En lo principal: se tenga presente; **En el otrosí:** acompaña documentos.

Matías Desmadryl Lira, abogado, en representación de **AQUAFARMS S.A.**, en expediente administrativo **MP-048-2020** de medidas provisionales pre procedimentales contra la empresa **ÁRIDOS DOWLING & SCHILLING S.A. (“D&S”)**, al Señor Superintendente del Medio Ambiente, respetuosamente digo:

**MODIFICACIÓN AL PROYECTO DE ABANDONO
PROYECTO DE EXTRACCIÓN DE ARIDOS EN RÍO RAHUE**

INFORME TÉCNICO: REVISION DE PLAN DE ABANDONO

Figura 3-13: Sistemas de Barreras de Retención (Manual de Carreteras, Vol.3 2018, Lámina 3.708.303(1).A)

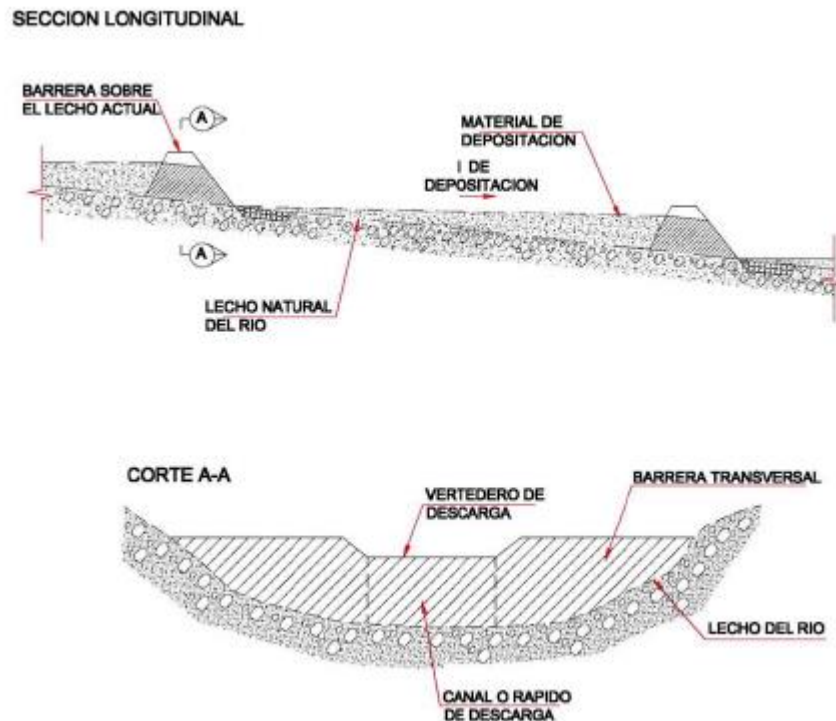
- Falta de validación de los caudales considerados. Ver observación del Capítulo 3.2.2.2.
- Se indica que la solución se basa en lo sugerido por el Manual de Carreteras Vol. 3 del año 2018 en circunstancias que lo presentado no es coherente con el Cap. 3.708.303(1) Obras de Retención de Sedimentos. En efecto, estas obras deben tener:

- Barreras dispuestas en serie.
- Canalización del tramo a recuperar con una pendiente menor a la natural.
- Barreras con un vertedero frontal y canal o rápido de descarga.

Ninguna de estas características hidráulicas básicas y elementales tiene el pretil aprobado.

Figura 3-14: Sección Transversal de un Torrente (Fuente: FAO 1988)

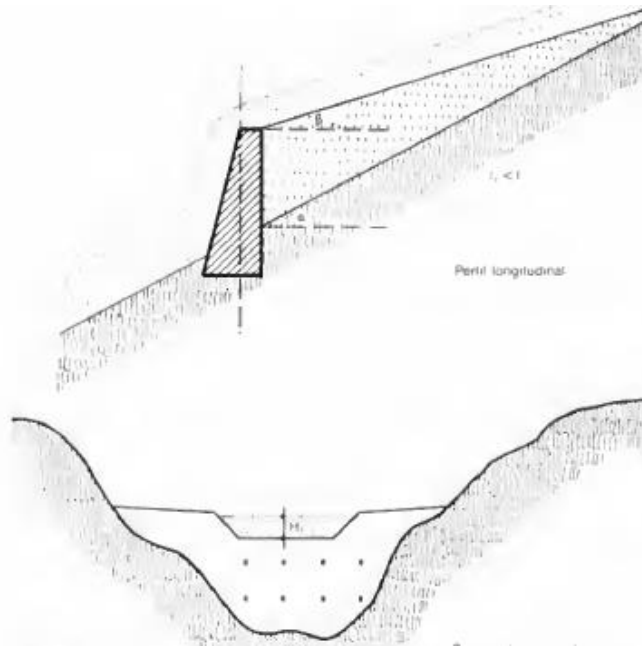
- La barrera que se referencia en el informe es la propuesta por la FAO en el año 1988 para corrección y estabilización de cauces¹⁴, la cual tiene condiciones de aplicación que en este caso no se cumplen:
 - Análisis de la pendiente de compensación según el control horizontal y rectificación del eje hidráulico.
 - Establecimiento de diques en serie.
 - Normativas de cálculo hidráulico y estructurales.
 - Vertedero frontal y canal de vaciado.

- La barrera es inestable, no sería capaz de soportar el paso del agua por sobre la corona (overtopping) y sería destruida de inmediato, generando una brecha de rotura de dique, un caudal máximo de vaciado y un efecto aluvional en el río Rahue.
